**Änderungsantrag zum Antrag auf Planfeststellung**

für den Ausbau und Neubau der Hochwasserdeiche an Sude und Krainke

Querschnitt 22 neu linker Krainkedeich Deich - km 2 + 450	Maßstab : <b>1 : 100</b>	Anlage : 5.2.22 neu Ausfertigung
--	-----------------------------	--

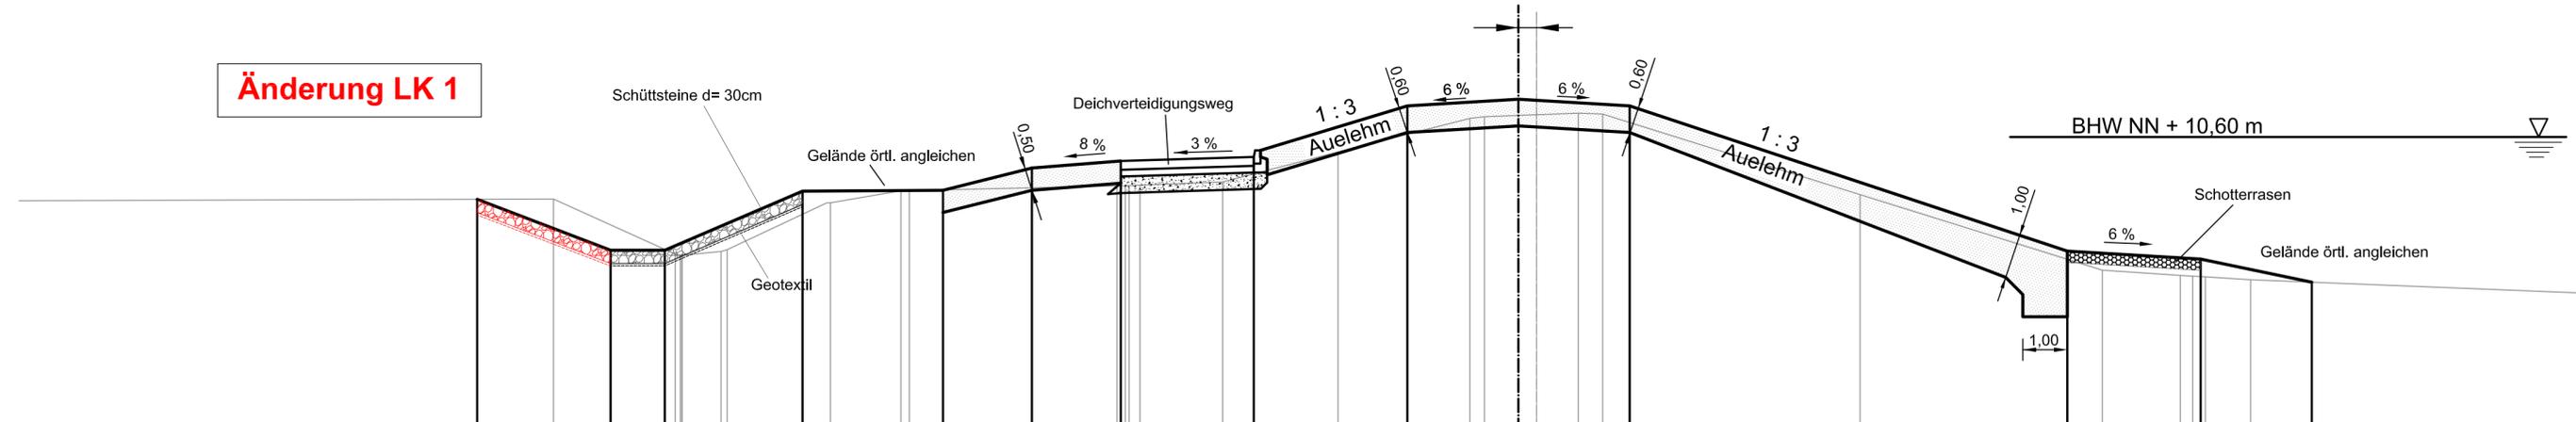
**Änderung LK 1**

- Nr. LK 1: Ergänzung der Sicherung der landseitigen Grabenböschung mit Schüttsteinen von Deich-km 2+375 bis Deich-km 2+790.	Oktober 2018	<i>jeo</i>	<i>A. Rinns</i>
Geändert / ergänzt	Datum	Bearbeiter	Gezeichnet
